邳州市荣华门窗厂年产 26000 平方米金属门项目

## 验收后变动环境影响分析报告

编制单位：邳州市荣华门窗厂

图 2-3 变更后金属门窗生产工艺流程图

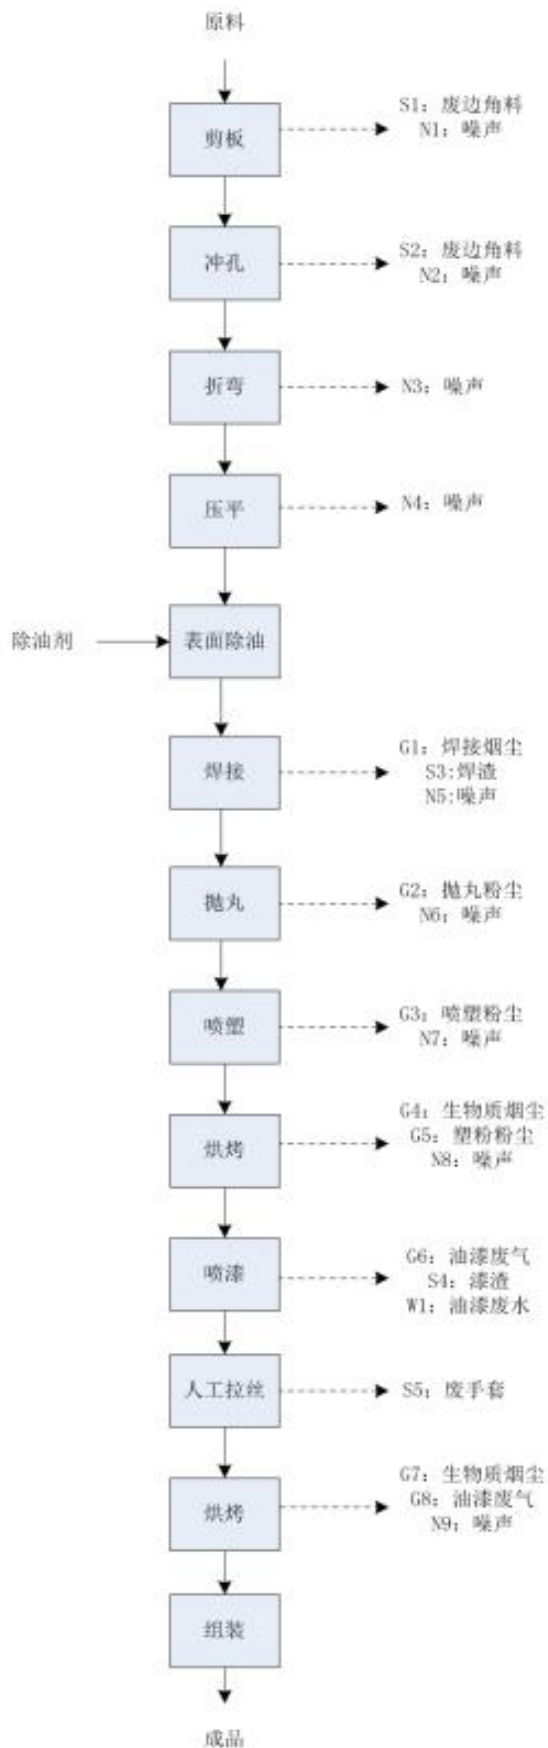
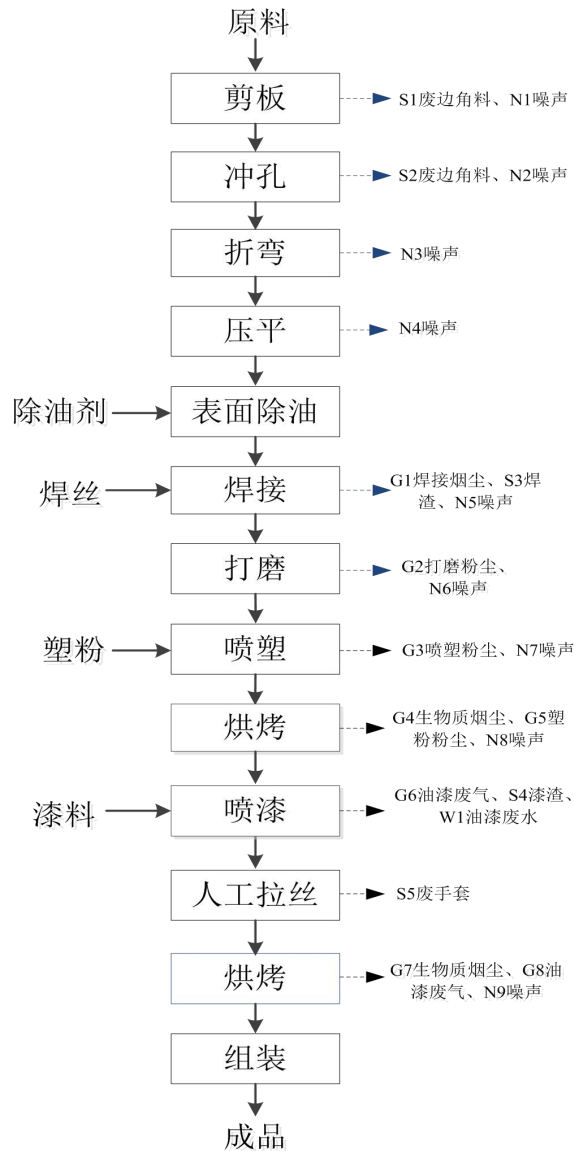
项目原自查报告生产工艺中论述表面清理工序为抛丸，生产设备表中为打磨设备，实际运营过程使用设备为打磨设备，无抛丸机，抛丸工序更改为打磨工序，废气为打磨废气，废气源强及排放情况未发生变化，本次仅做工艺上细化说明。

变更后项目金属门窗生产工艺流程见图 2-3。
